Příloha č.1

Soupis zjištěných závad – fotodokumentace

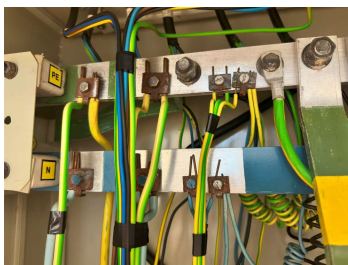
- 1) Nebyla předložena dokumentace el.zařízení odpovídající skutečnému stavu - je v rozporu s ČSN 33 1500:1990, čl.4.2 a nařízením vlády č. 190/2022 Sb., příloha č.2, část A, čl. II
- 2) Rozvaděč RM:
 1. Koroze a oxidace svorek, svorkovnic, atd. - je v rozporu s ČSN EN 61439-1 ed.2:2012, čl.8.1.1 a čl.8.1.2
